## УЛС, ОРОН НУТГИЙН ТӨСВИЙН 2025 ОНЫ ХӨРӨНГӨ ОРУУЛАЛТЫН ТӨЛӨВЛӨГӨӨНИЙ ХЭРЭГЖИЛТ, ҮР ДҮН ГҮЙЦЭТГЭЛИЙН АУДИТЫН

БАРИЛГА БАЙГУУЛАМЖИЙГ ГЭРЭЭНД ЗААСАН ХУГАЦААНД  
ГҮЙЦЭТГЭЭГҮЙ, САНХҮҮЖИЛТИЙГ БОДИТ ГҮЙЦЭТГЭЛЭЭС  
322.7 САЯ ТӨГРӨГӨӨР ИЛҮҮ ТООЦОЖ ОЛГОСОН БАЙНА

### АУДИТЫН КОД: ХӨА-2026/05-21-ШТА-НА

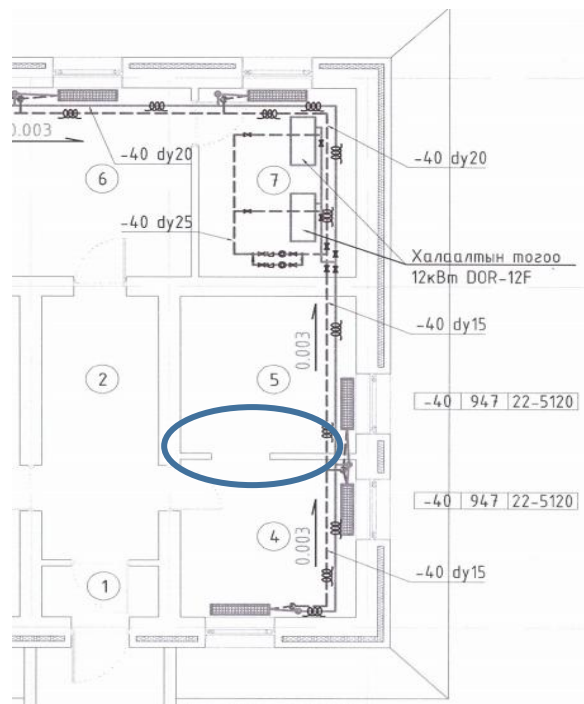
**Өөрчлөлтийн зураг, төсөлд магадлал хийлгээгүй:**

- *Иргэдэд үйлчлэх мэдээллийн төвийн барилга /Цэцэрлэг сум/-ын гадна фасадын хийц өрлөг өрөх 120 мм төмөр бетон хөмсөг, 100 мм зузаан хөөсөнцөр хавтан дулаалга хийж 120 мм тоосгон өрлөгөөр хашиж өрөн өнгөлгөө шавардлага хийж эмульсээр будахаар тусгагдсан байсан.*

Өөрчлөлт зураг төслөөр: 150 мм зузаан чулуун хөвөн дулаалга, хэвтээ болон босоо шоо төмөр метал рамыг барилгын цутгамал төмөр бетон хийцэд Г хэлбэрийн зориулалтын бэхэлгээ төмрөөр холбож бэхлэн галд тэсвэртэй хөнгөн цагаан нийлмэл хавтангаар өнгөлж хавтан хоорондын зайг зориулалтын силиконоор чигжих болгон өөрчилсөн. Өөрчлөлтийн зураг төслийг 2026 онд гүйцэтгүүлсэн байна.

Зураг №3 Эрдэнэбулган сум Соёлын төвийн барилга /панелан радиатор/

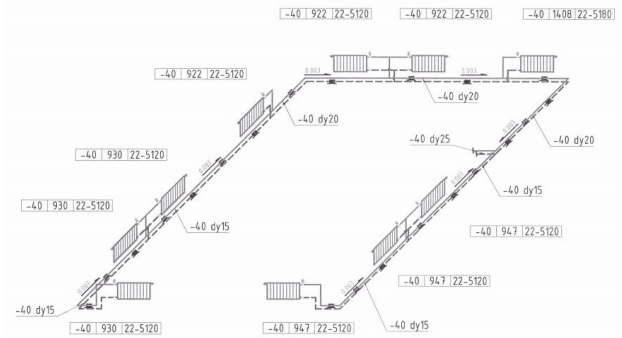
- Соёлын төвийн барилга, 250 суудал /Эрдэнэбулган сум/ төсөл арга хэмжээний Магадлал хийгдсэн зураг, төсөвт халаах хэрэгсэлд "ОХУ-д үйлдвэрлэсэн ширмэн секцтэй радиатор" байхаар төлөвлөсөн боловч Панелан халаах хэрэгсэл угсарсан байна.

**Зураг №4 Тариалан сумын Цаг Уурын өртөөний барилга халаалтын зуух, систем**

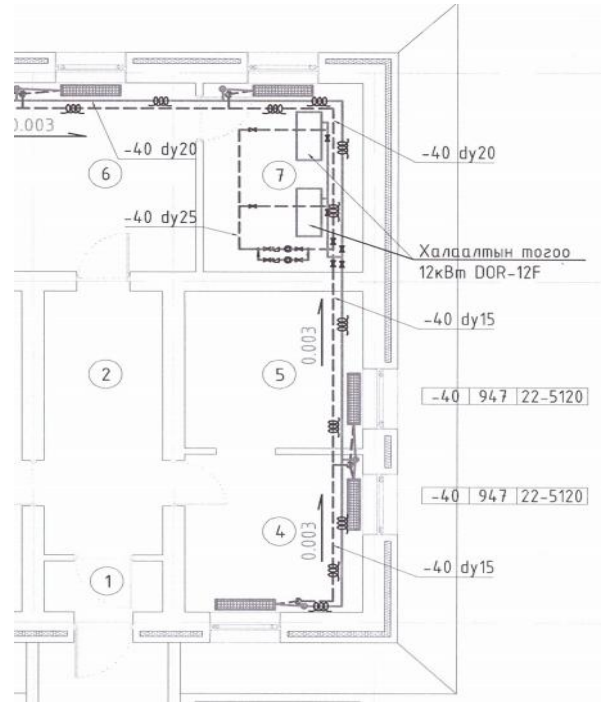
- Цаг уурын өртөөний барилга /Тариалан сум/- халаалтын систем /зуух/-ыг зурагт төсөлд заасан хүчин чадал, тоо хэмжээгээр байршуулаагүй, халаалтын панелан радиатор хооронд байрлах босоо шугамыг зураг төсөлд заасны дагуу гүйцэтгээгүй, арын цонхыг хаалга болгож өөрчилсөн байна.

Дээрх төсөл арга хэмжээ нь өөрчлөлтийн төсөвгүй бөгөөд анхны төсвөөр гүйцэтгэл гаргаж санхүүжилт авсан байна.
